Oznaczenie sprawy: ZS-P3.26.II.2016

Dotyczy: **Modernizacja instalacji elektrycznej w budynku Szkoły Podstawowej Nr 5 w Gliwicach, ul. Żwirki i Wigury 85 - 1 etap.**

Odpowiedź na zapytania do specyfikacji istotnych warunków zamówienia

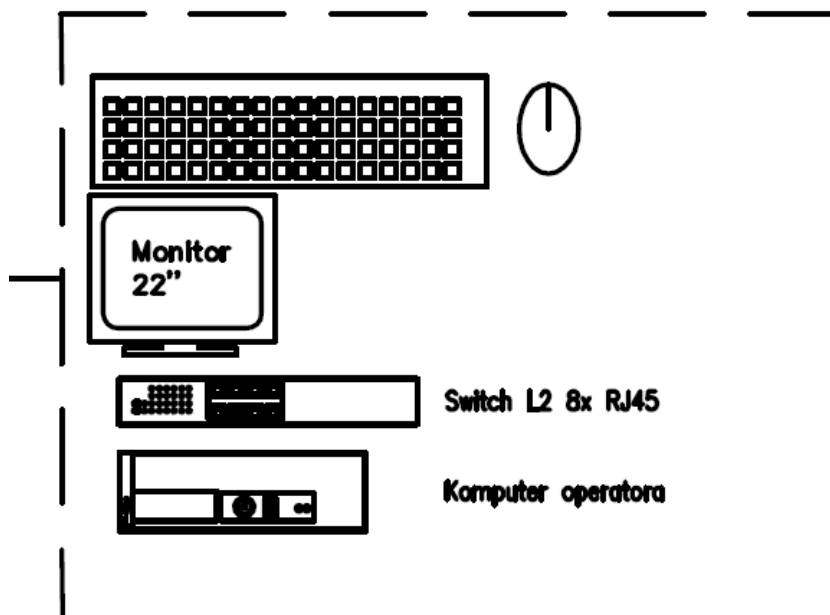
2. W związku z zapisem w zal **IE_ZM2015.9.25** zestawienie materiałów

Instalacja CCTV, zestawienie w części opisowej projektu Ze względu na gwarancję całość prac ujęta na tym etapie.	kpl	1
---	-----	---

Prosimy o uzupełnienie przedmiaru ETAP 1 o brakujące pozycje, gdyż w aktualnie załączonym przedmiarze jest jedynie PUNKT CENTRALNY SYSTEMU CCTV

- bez stanowiska operatora – zarządcy systemu CCTV

bez 5 szt kamer na 1 piętrze i 5 szt kamer na 2 piętrze

W związku z powyższym wnoszę o uzupełnienie przedmiaru o stosowne nakłady R + M + S albo potwierdzenie, że jako obowiązujący pozostaje zakres robót i materiału z aktualnych przedmiarów.

Odpowiedź 1.2:

Zakres prac zgodnie z załączoną dokumentacją przetargową oraz dodatkowym przedmiarem (pozycja nr 1) stanowiącym załącznik do niniejszych odpowiedzi.

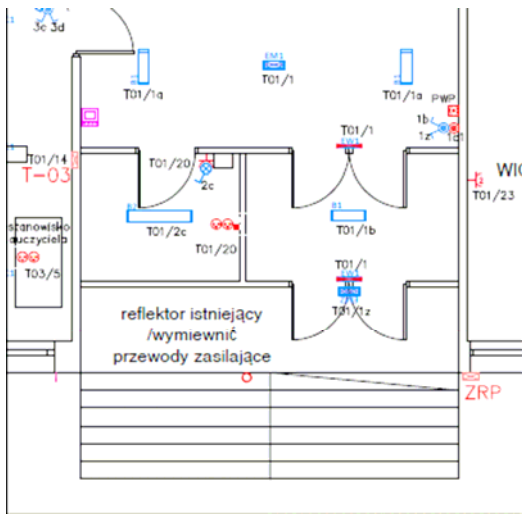
1. W załączonym przedmiarze jest EM1 19szt winno być 20szt EMZ 3 szt winno być 4szt – wnosimy o skorygowanie nieścisłości

W przedmiarze robót w pozycji d.1.3.1.23 ujęto 20 szt. oprav EM1.

W przedmiarze robót w pozycji d.1.3.1.24 ujęto 4 szt. oprav EMZ.

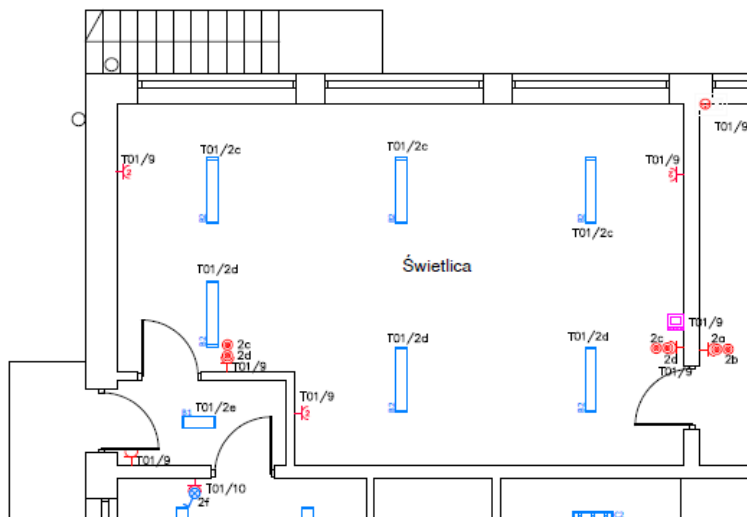
a/ zakładamy że stacja VIDEOdomofonowa koło portierni to STACJA ZEWNETRZNA – STACJA INTERKOMOWA

Odpowiedź 4.1:

Zakres prac zgodnie z załączoną dokumentacją przetargową, dotychczasowymi odpowiedziami oraz dodatkowym przedmiarem (pozycja nr 5,6,7) stanowiącym załącznik do niniejszych odpowiedzi. System wideodomofonowy ze 1 szt. stacji bazowej interkomowej oraz 3 szt. stacji odbiorczych

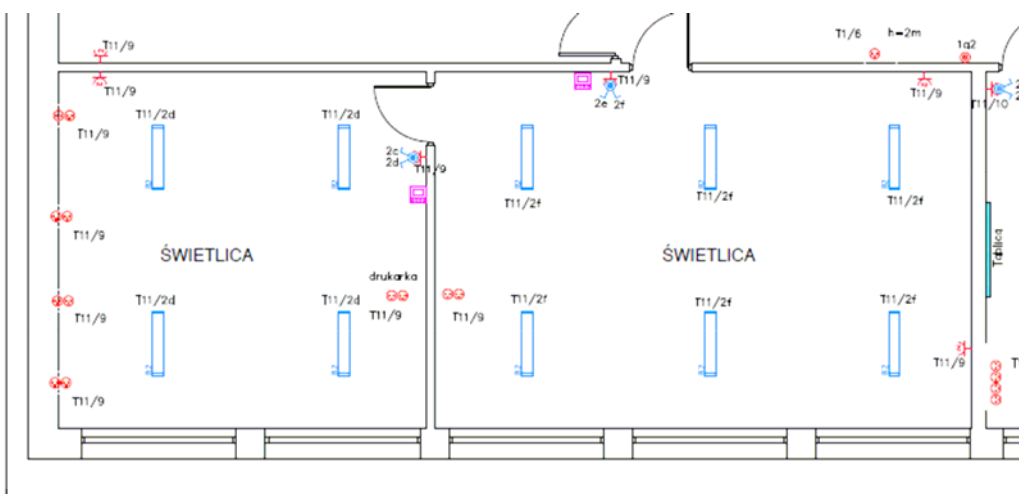
b/ jednocześnie na tej samej kondygnacji /0-PARTER/ odnajdujemy w pomieszczeniu ŚWIETLICA – 0 - PARTER 1szt STACJI ODBIORCZEJ VIDEodomofonowej

c/ oraz na kondygnacji 1 PIĘTRA odnajdujemy w pomieszczeniu ŚWIETLICA – 1 PIĘTRA nr 1 i ŚWIETLICA nr 2 - 1 PIĘTRA kolejne 2 szt STACJI ODBIORCZYCH VIDEodomofonowych

O ile nasze rozumowanie jest poprawne to łącznie mamy zaoferować **SYSTEM VIDEODOMOFONOWY** w konfiguracji **1 + 3** czyli czyli **MODUŁOWY**

W ZAISTNIAŁYCH OKOLICZNOŚCIACH PROSIMY O ANALIZĘ I OSTATECZNĄ WERYFIKACJĘ UKŁADU VIDEODOMOFONOWEGO DLA PRZEDMIOTOWEGO OBIEKTU
